Dotyczy: *zapytań do przetargu „Remont hali sportowej i tarasów zewnętrznych wraz z ociepleniem w m. Wawrów”*

Zapytania z dnia 05.08.2010r

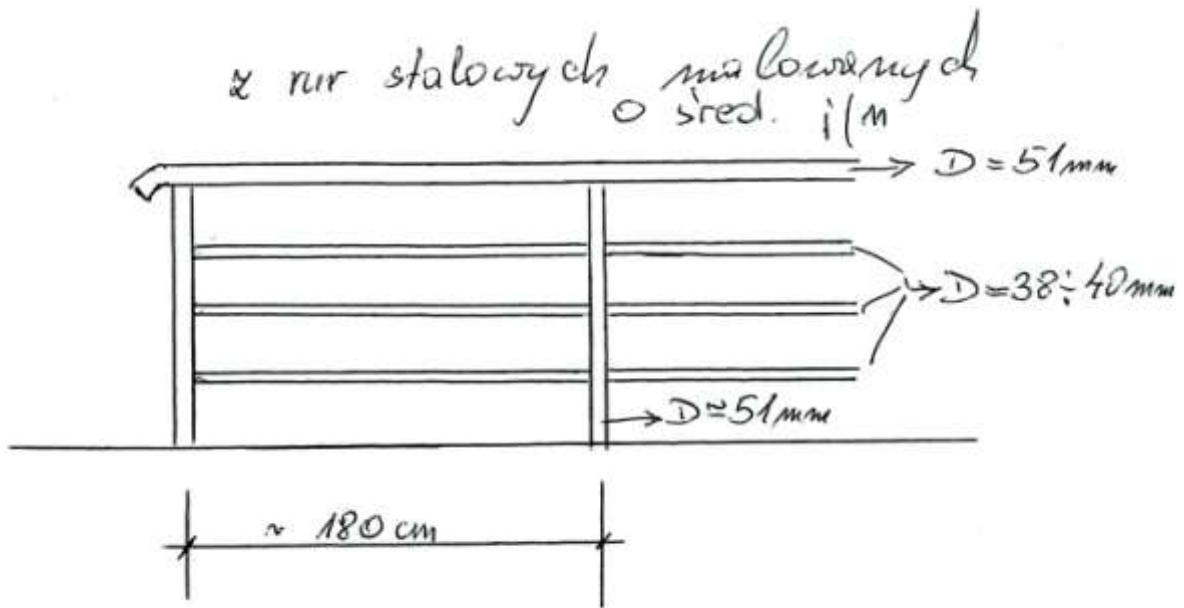
Pytanie 5: Proszę o podanie (rysunki) – balustrady – poz. P38 przedmiaru robót – 7.9. opisu technicznego.

Odpowiedź:

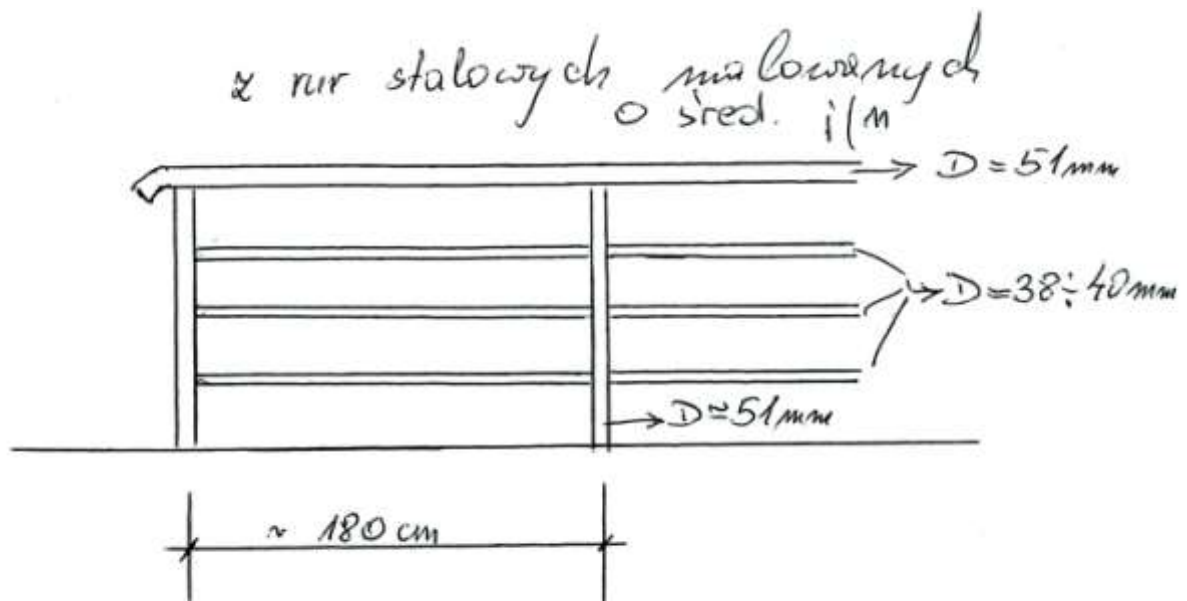
Pytanie 2: Prosimy o szkic balustrady taras oraz rodzaju materiału z jakiego ma być wykonana.

Odpowiedź:
